VARIAZIONI LISTINO MESE DI AGOSTO AUTO E VEICOLI COMMERCIALI

CITROËN

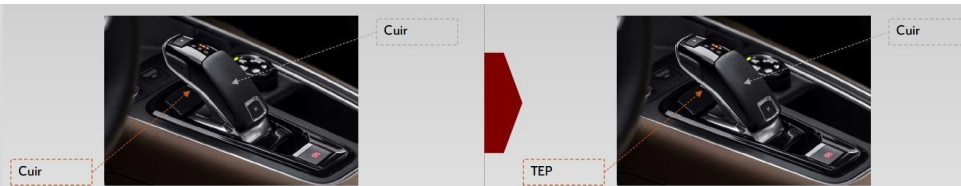
- Eliminazione dell'illuminazione delle maniglie apriporta interne sulla seconda fila dagli allestimenti FEEL (T) e SHINE. L'illuminazione delle maniglie apriporta interne viene mantenuta sulla prima fila per entrambi gli allestimenti
- □ Supporti Poggiatesta posteriori Nero invece di Cromato, nei casi in cui non sia presente l'interno in Pelle Nappa HYPE BROWN (4HFE).
- Eliminazione della cover in plastica anteriore dalle guide del sedile passeggero:
